アグリヒルズ・ソーラー山都発電事業

環境影響評価準備書

補足説明資料

山都太陽光発電所合同会社

図 1(1) 対象事業実施区域の衛星画像（丸山団地：約 8.15ha、2020 年 11 月撮影）

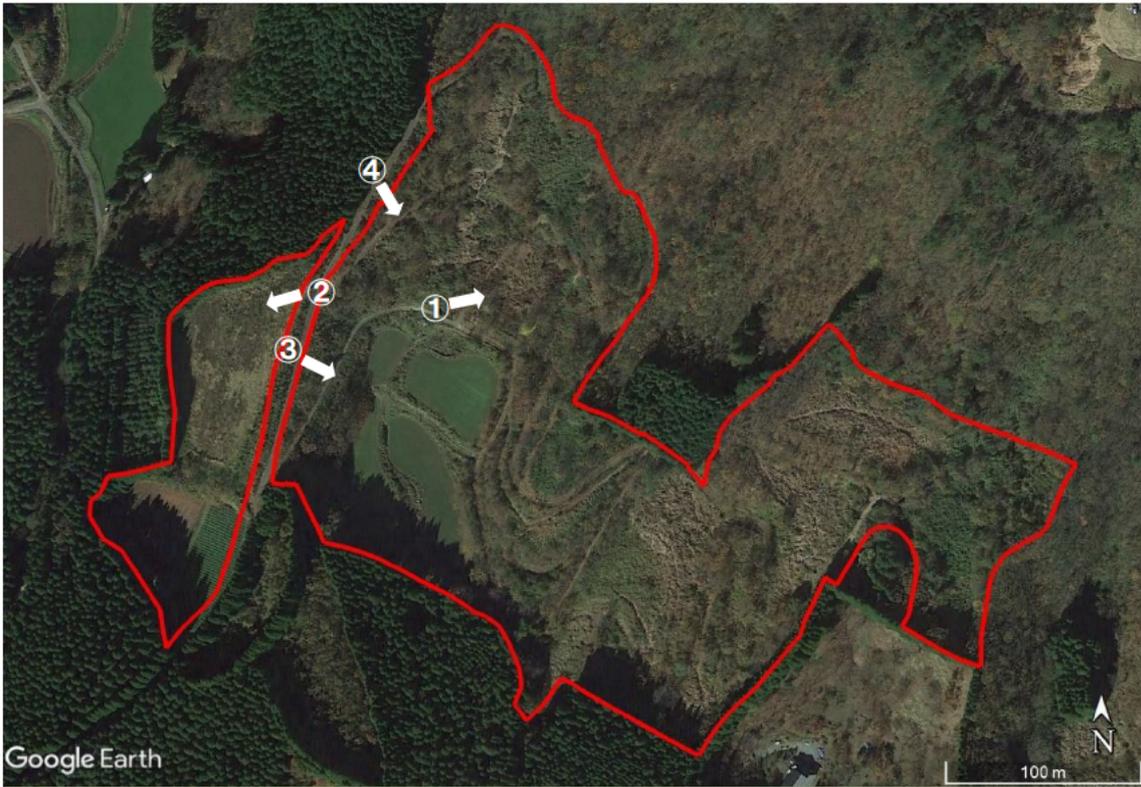
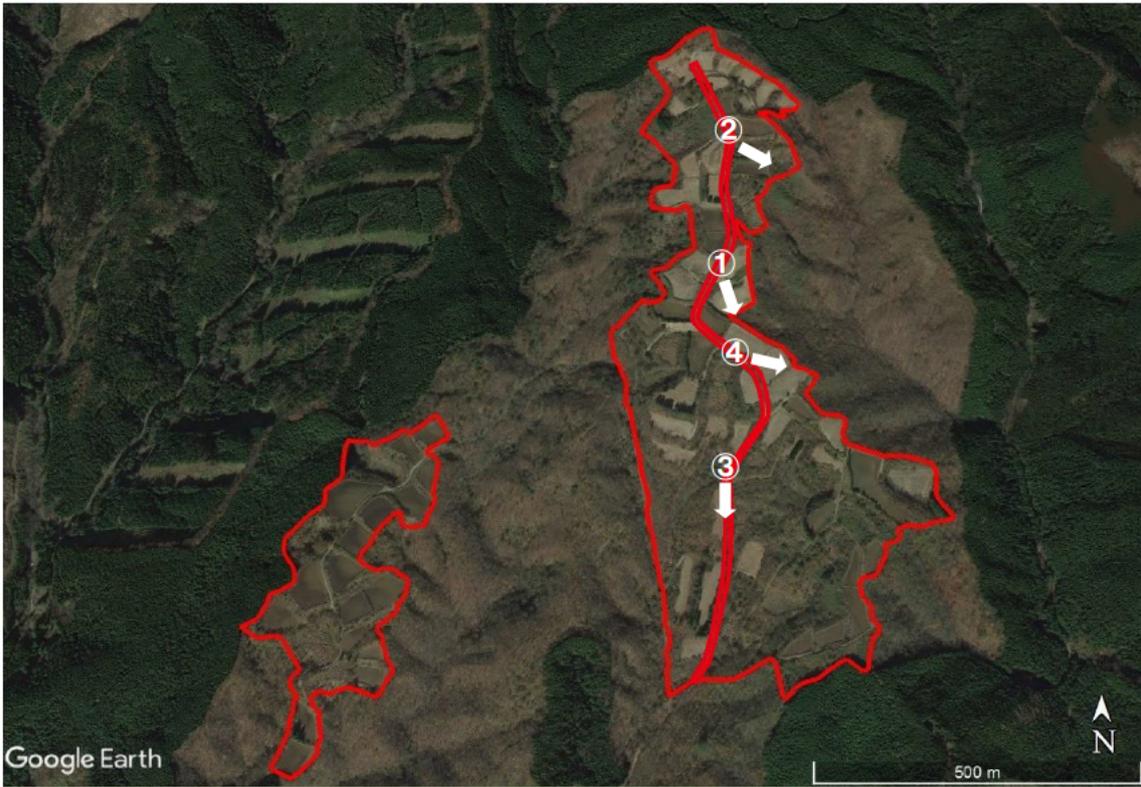
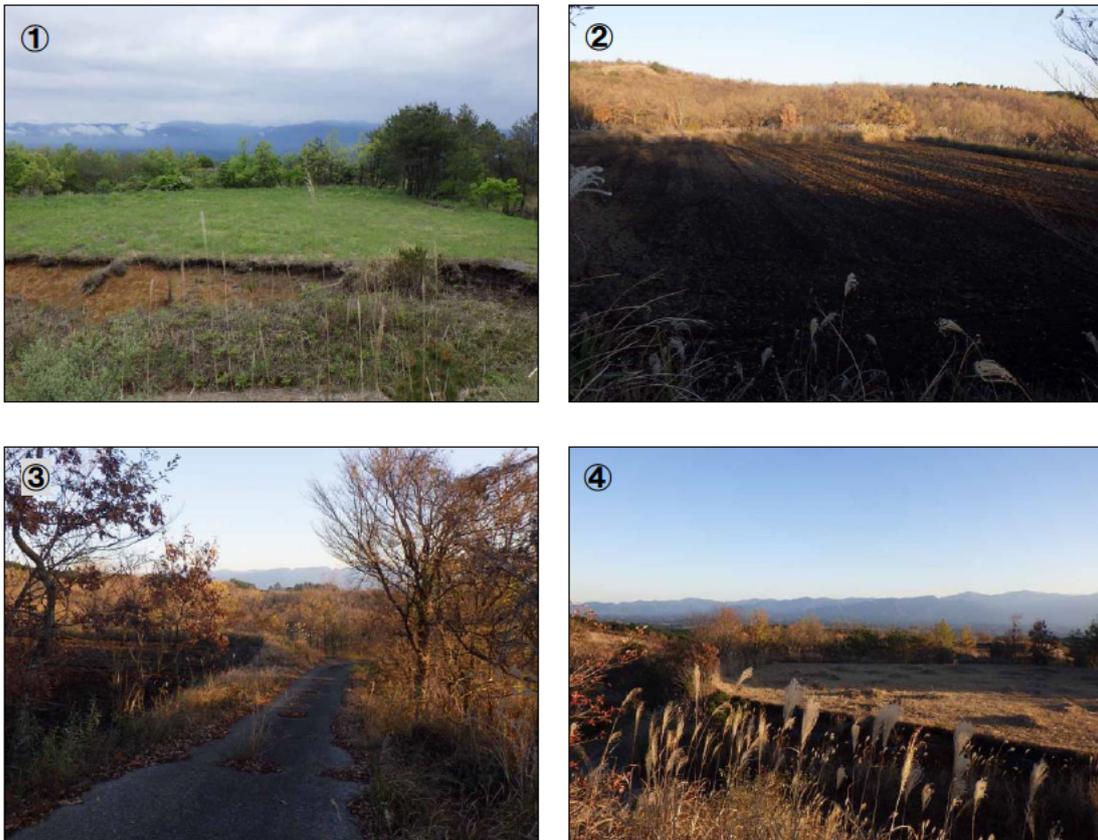
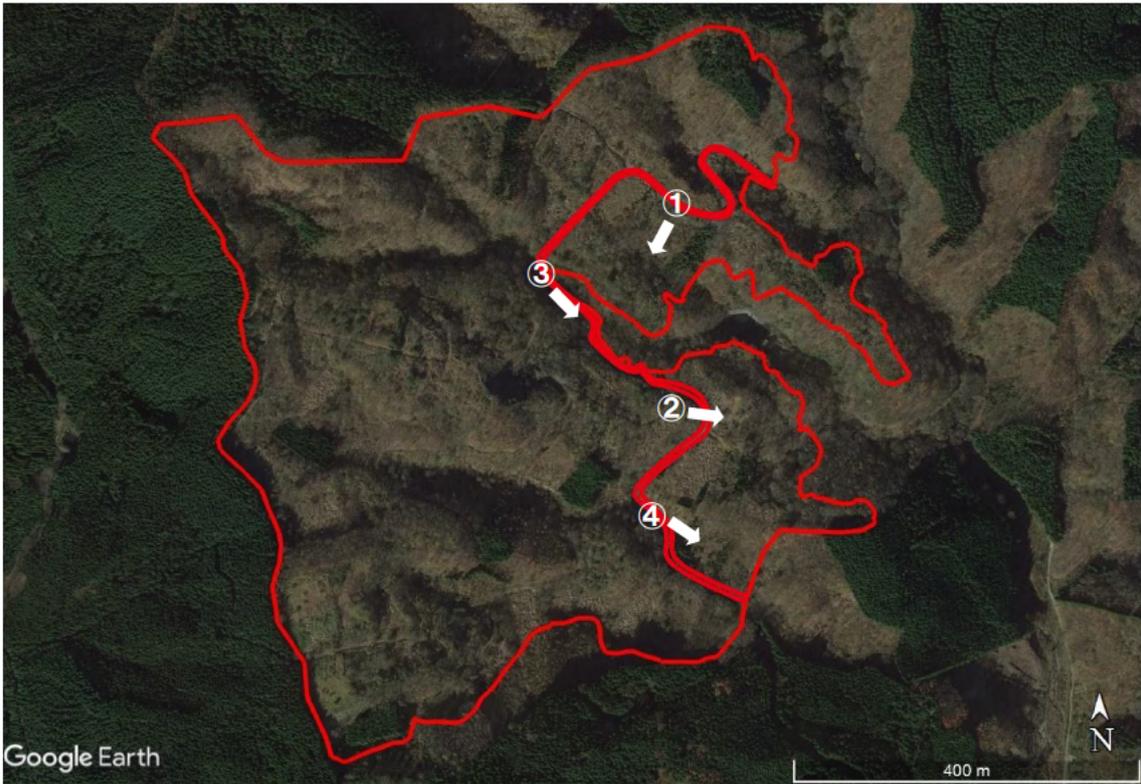
6ページ以下にある衛星写真および地上写真の撮影時期を記載すること。それぞれ現況に近い写真か。また地上写真は衛星写真でみて、どこからどこへ向かって撮った写真か。

衛星写真および地上写真の撮影時期は下記のとおりです。

- ・ 6 ページ 2018 年 11 月
- ・ 7～11 ページ 2020 年 11 月

現時点の対象事業実施区域は、一部の樹木で土地の所有者がシイタケの原木材に使用するために伐採しておりますが、2020 年 11 月時点とほぼ同様の状況となっております。

また、地上写真の撮影方向は、図 1～図 5 に示すとおりです。これらのご指摘の内容については、評価書において記載いたします。
